TCA施設に係る
廃止措置計画認可申請書の一部補正について
概要説明資料

国立研究開発法人日本原子力研究開発機構
原子力科学研究所

補正内容(その1)

TCA炉心概要

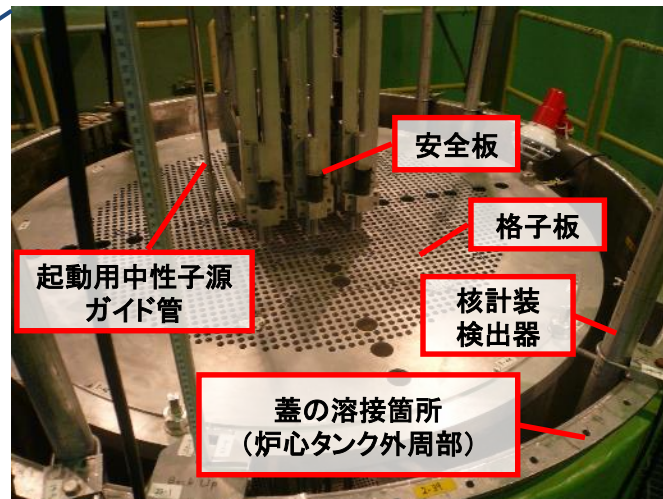
原子炉機能停止のための炉心タンク閉止措置について、タンクの内部にある格子板、安全板等を含めて炉心タンクがどのような状態となるのか、廃止措置計画に記載する。

燃料の再装荷を防止するため、炉心タンク上部開放部を閉止

原子炉の機能停止措置として、炉心タンク内への燃料の再装荷を不可とするため、炉心タンク上部開放部の閉止措置を実施する。閉止措置は、炉心タンク内に挿入されている安全板(3基)、核計装検出器(6本)、水位制限装置(3基)、温度計(3本)及び起動用中性子源のガイド管(1本)を取り外した後、炉心タンク上部にステンレス製の蓋を溶接で取り付けることにより行う。炉心タンク内に設置されている格子板については、取り外しは行わない。なお、炉心の現状は、全ての燃料が取り出し済みであり、軽水も排水状態である。

- ・燃料、減速材の取出し、排出は実施済み
- ・格子板は取外しを行わず、安全板等は取外し
- ・ステンレス製の蓋を炉心タンク外周部に溶接で取付け
- ・閉止措置後のタンク内部の点検等はタンク側面の点検孔から実施(点検孔からの燃料装荷は不可)

(3) 核燃料物質の搬出、輸送

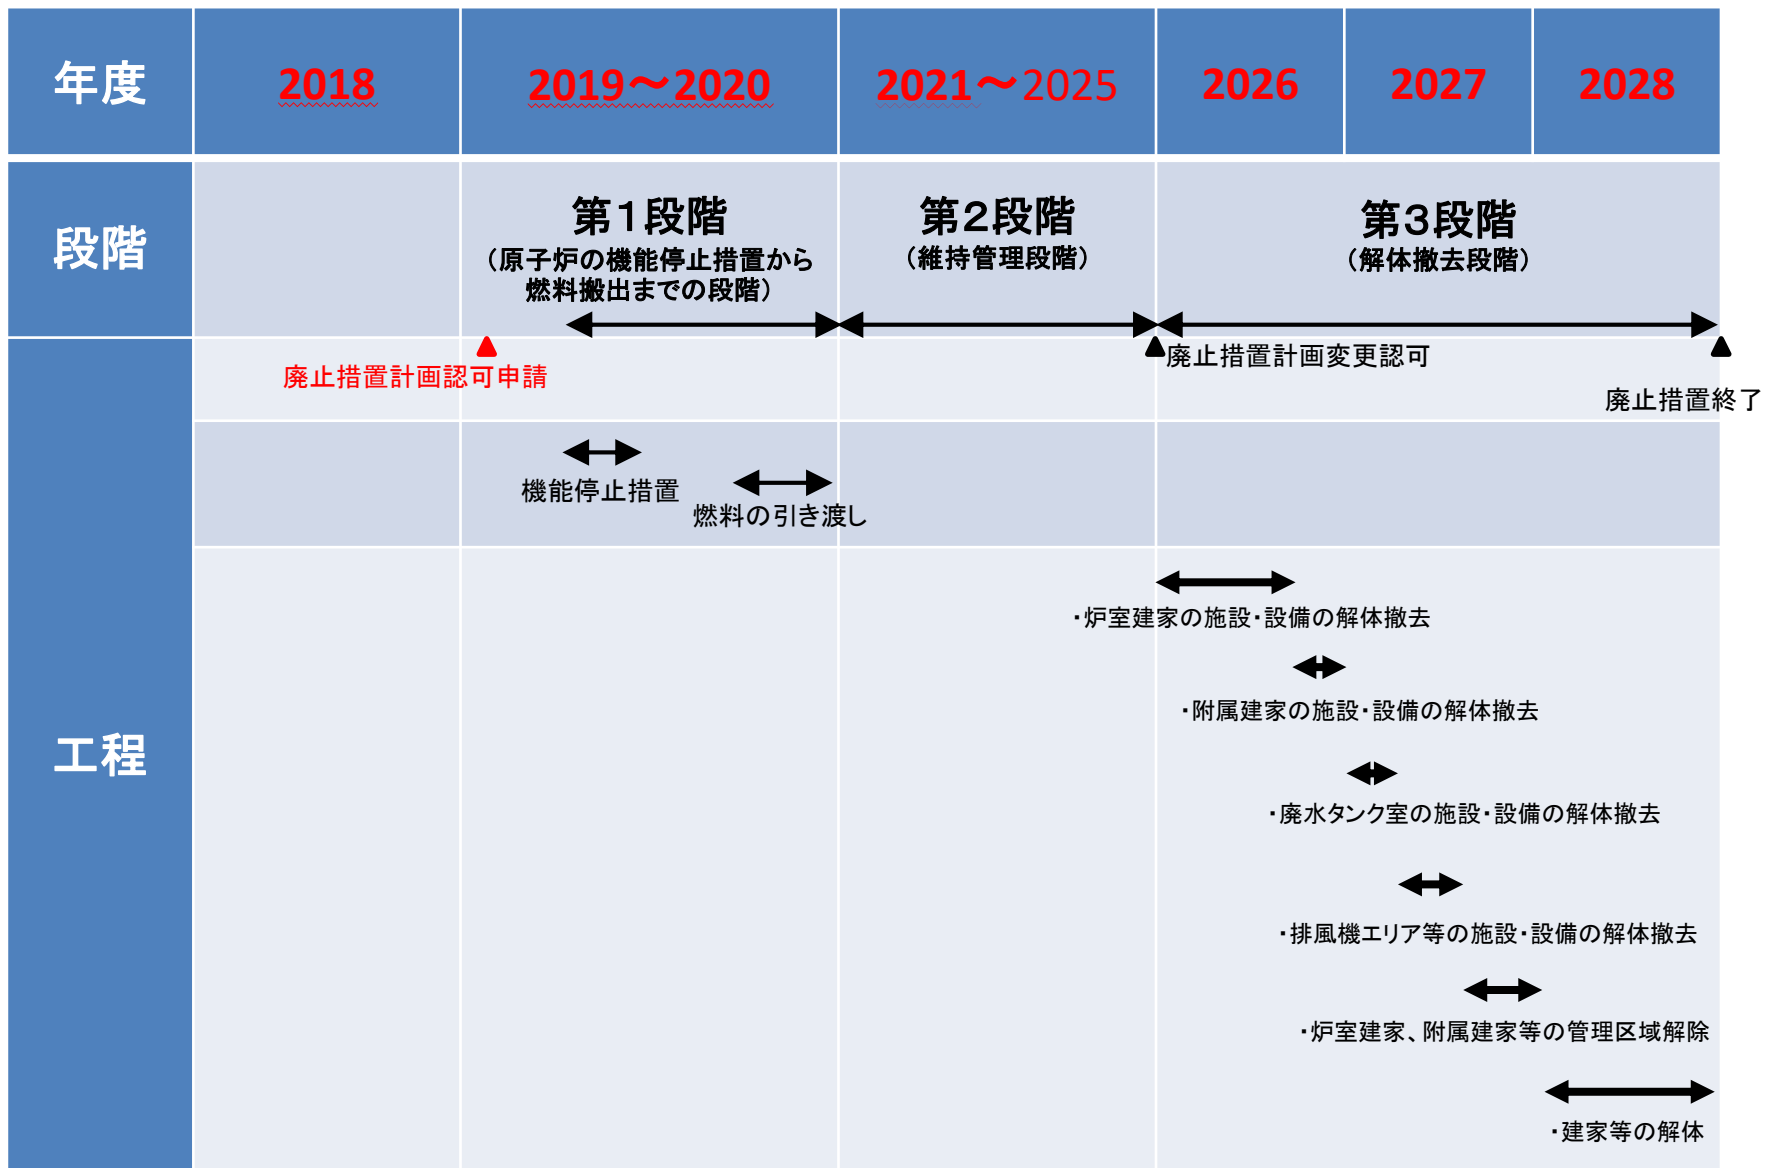
使用済燃料の搬出予定時期を当初予定の2020年度から2022年度に変更する。廃止措置完了時期は変更しない。【軽微な変更】

使用済燃料は、輸送容器に収納のうえ、[2022年度](#)までに搬出する予定である。使用済燃料の搬出及び輸送に当たっては、保安規定等に従った措置を講ずる。

燃料は、原子力科学研究所のSTACY施設に引き渡す。現在、燃料は燃料貯蔵室の燃料要素格納容器に貯蔵しており、[2022年度](#)までに搬出する予定である。

(4) 使用済燃料の搬出予定時期の変更に伴う工程の見直し 全体工程(変更前)

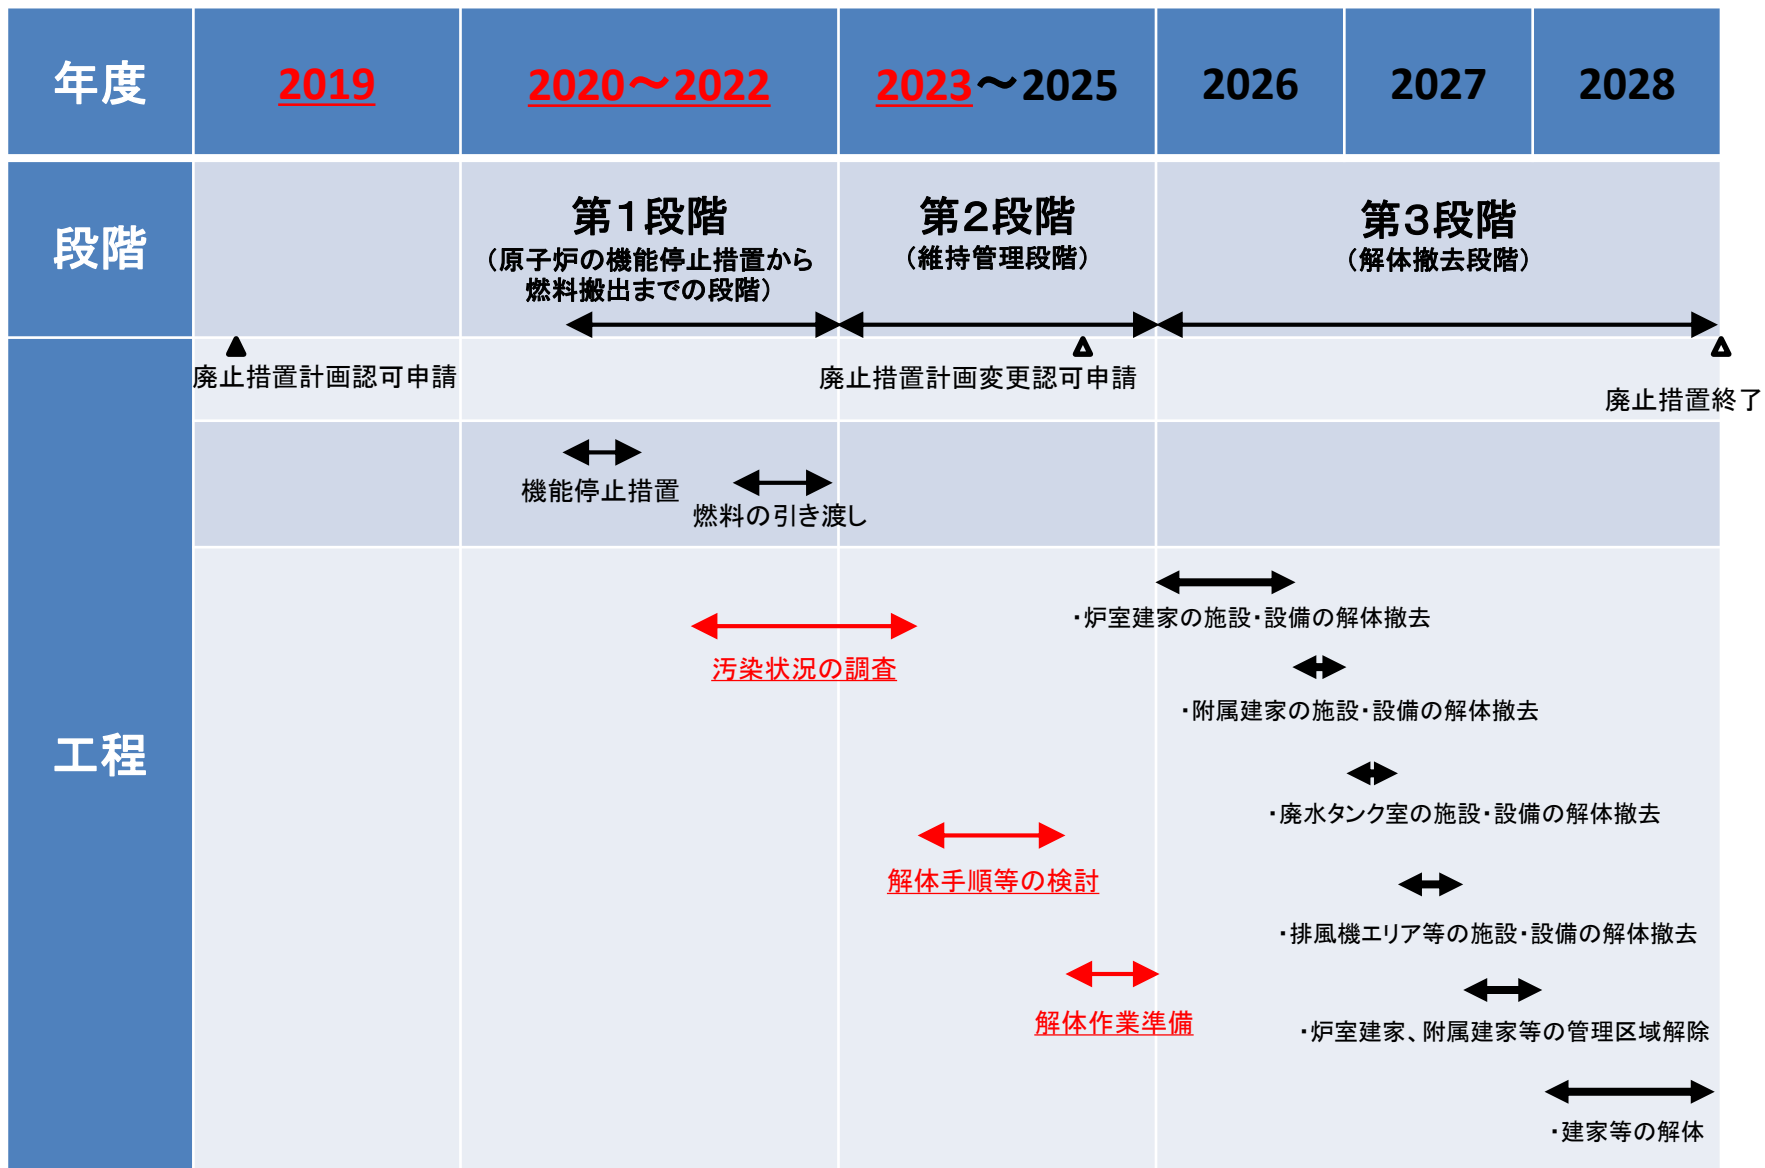
(4) 使用済燃料の搬出予定時期の変更に伴う工程の見直し

施設の維持管理段階の工程(現在申請中の内容)

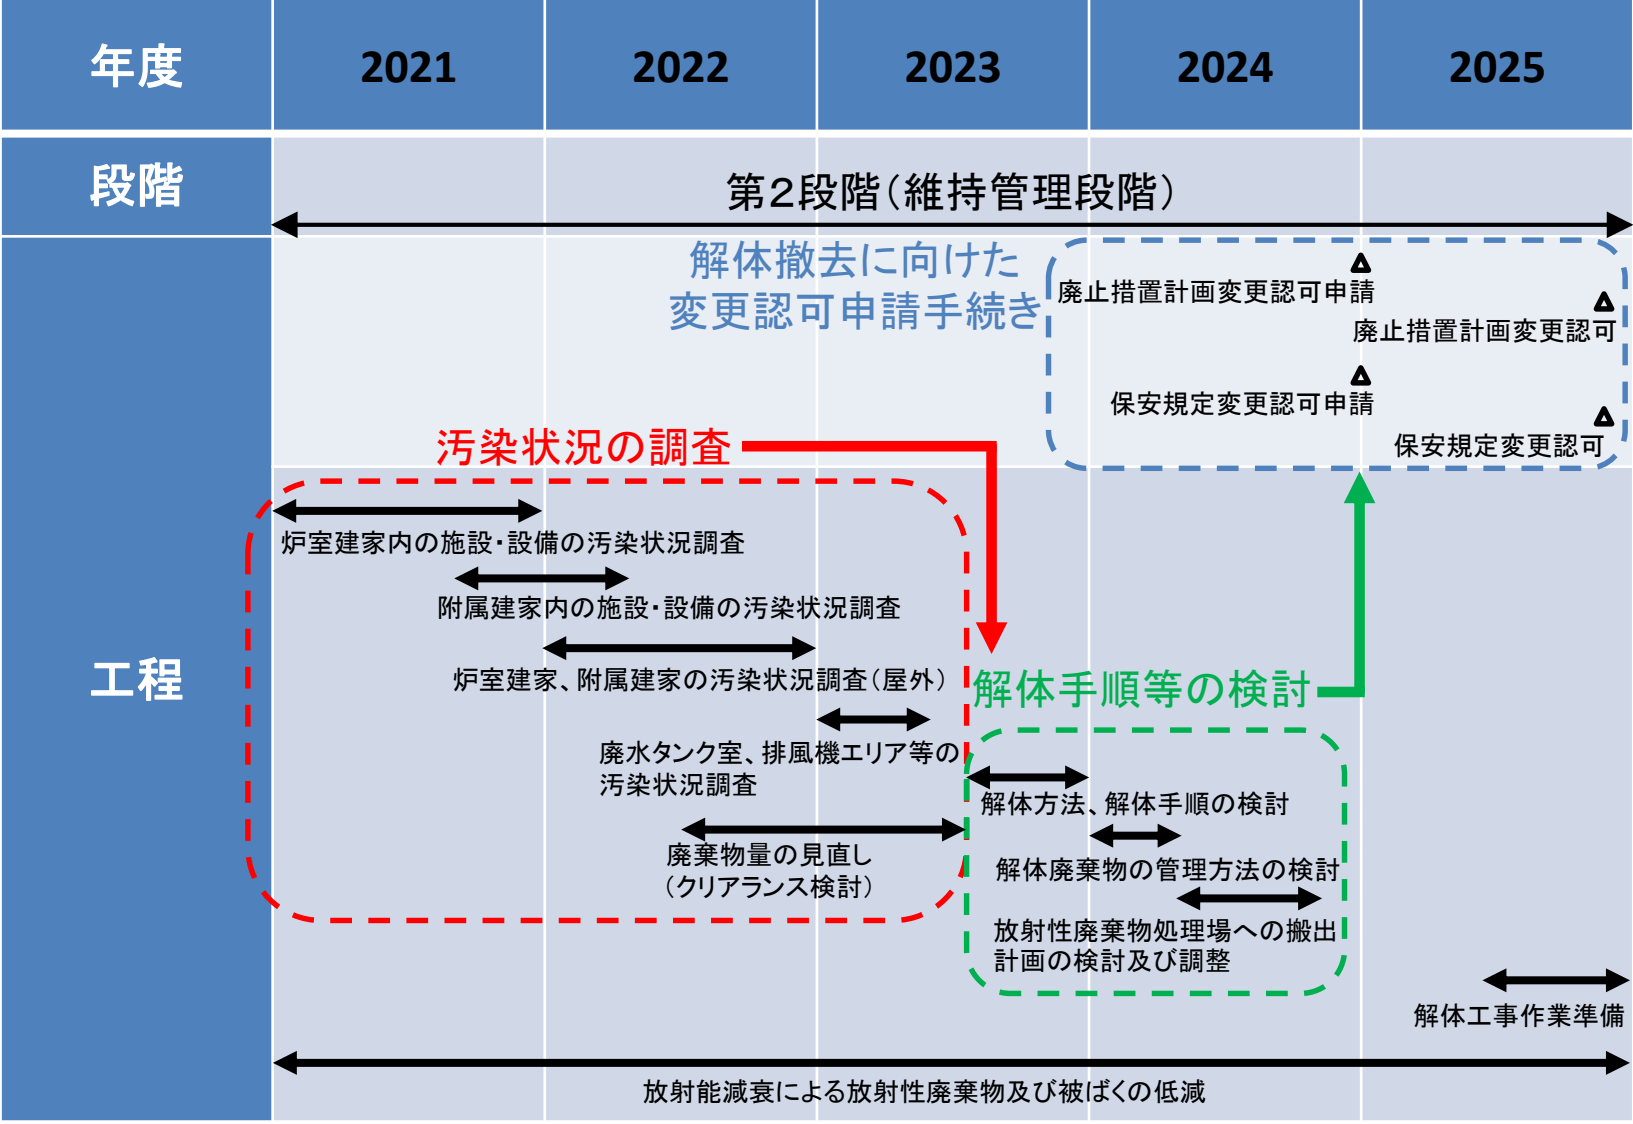
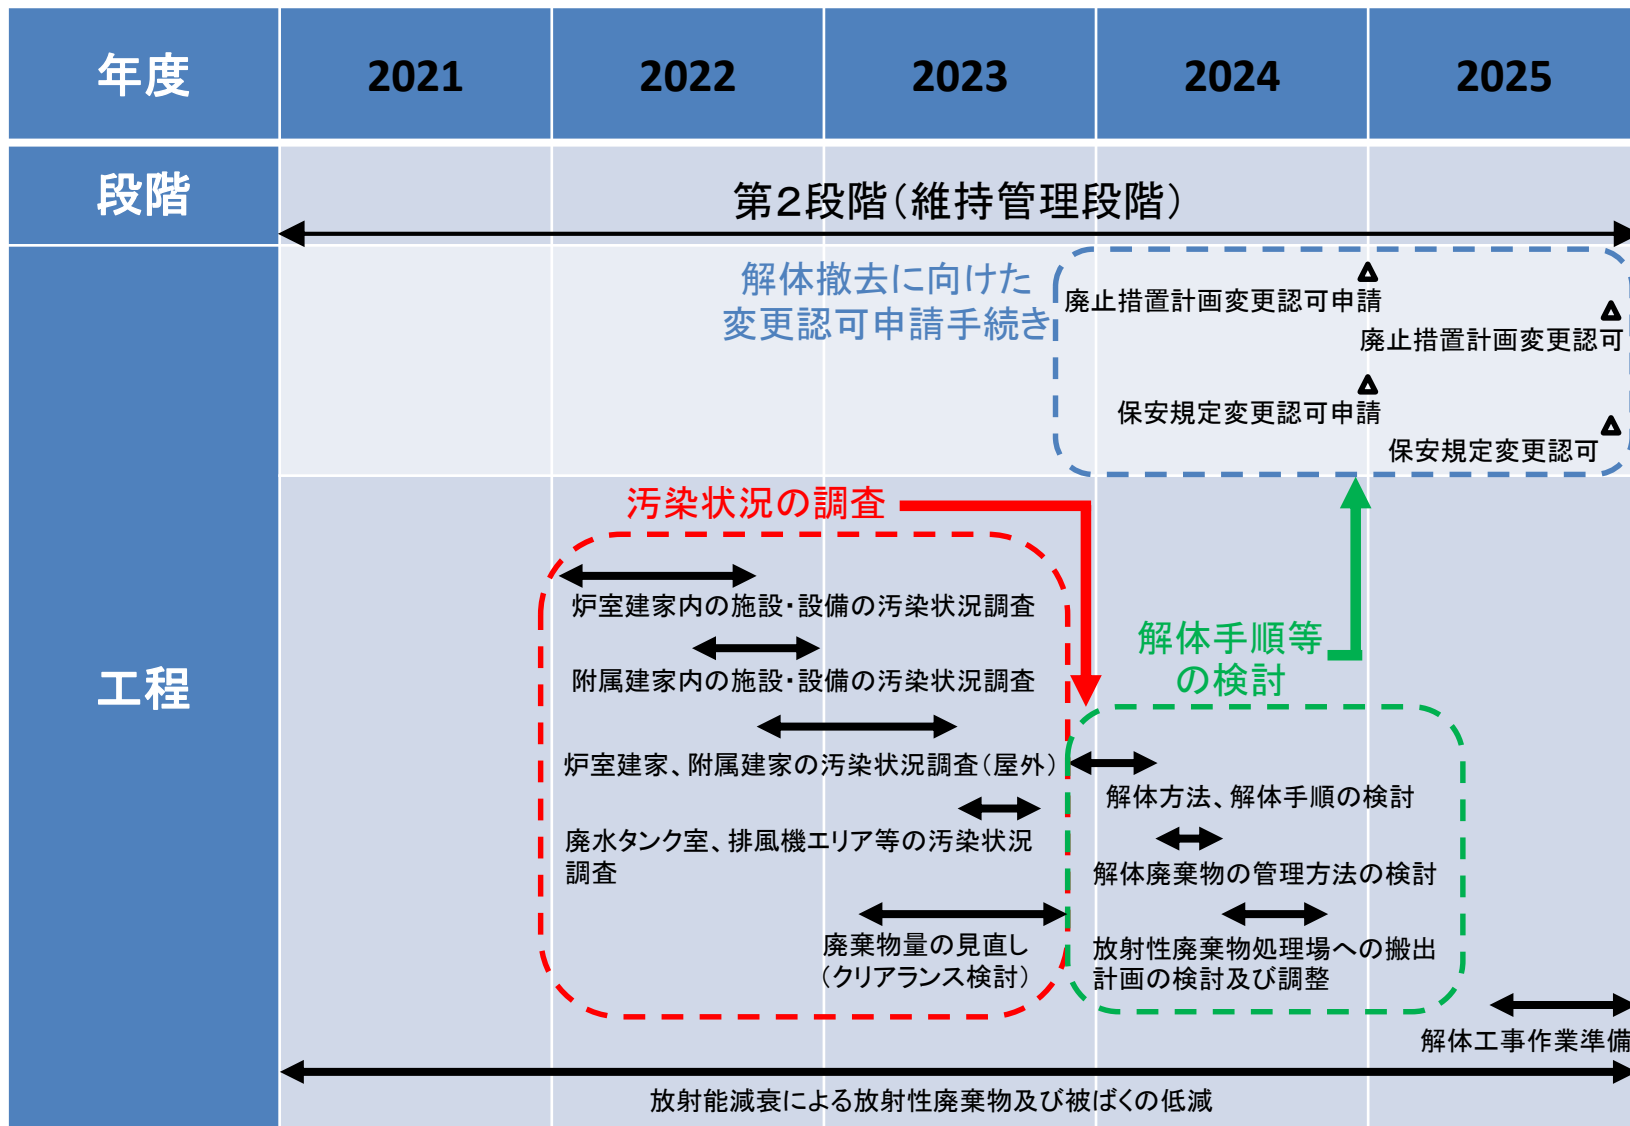
第2段階(維持管理期間)の5年間における作業内容を示す。

- 当機構が定めた施設中長期計画に基づく廃止計画
(各施設のリスクを考慮して優先度を決定)
- 汚染状況の詳細な調査(福島第1原子力発電所事故の影響含む)
 - サンプルの採取(コンクリートのボーリング、金属表面の研削、部品採取)及びGe半導体検出器による放射能測定
 - 直接法、間接法(スミア法)による汚染分布調査
 - 放射エネルギーの測定結果と解析結果の比較(解析の妥当性確認)
 - 調査対象核種は、福島第1原発事故の関連核種としてCs-137、TCAの運転に関連する核種としてCo-60、Fe-55等
 - 廃棄物量の見直し、クリアランス適用可否の検討(廃棄物低減)

施設の維持管理段階の工程(補正で変更予定)
